Département de la Vienne
CHENEVELLES

**Enquête publique portant sur la demande d'autorisation
environnementale pour l'installation et l'exploitation d'un
parc éolien à Chenevelles**

Partie 1 - Rapport du commissaire-enquêteur

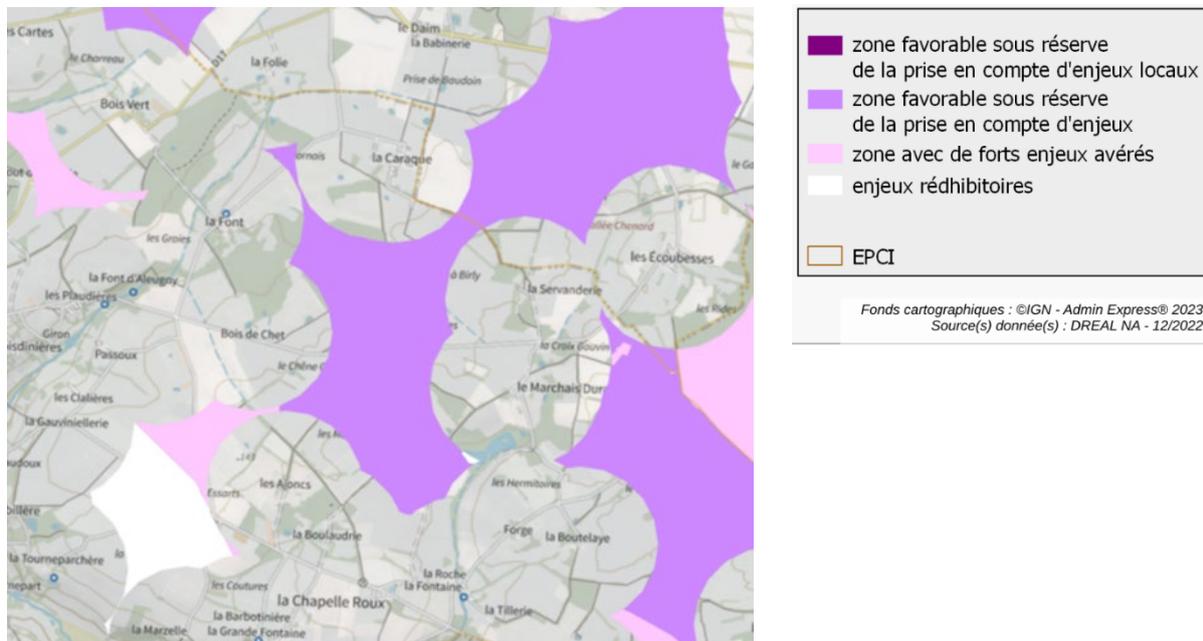
Les zones de la carte « potentiel éolien réglementaire » présentée ci-dessus par le porteur de projet ne correspond pas tout à fait à la carte « Potentiel éolien terrestre spécifique à la Nouvelle-Aquitaine » dressée par la DREAL sur des données de décembre 2022 et disponible sur https://carto.sigena.fr/1/eolien_zonages.map ci-dessous :

A ceci le porteur de projet a répondu

Cette carte est issue du travail le plus récent réalisé par l'administration pour le portail à destination des élus, pour identifier les zones favorables au développement éolien, pour leurs propositions de zones d'accélération.
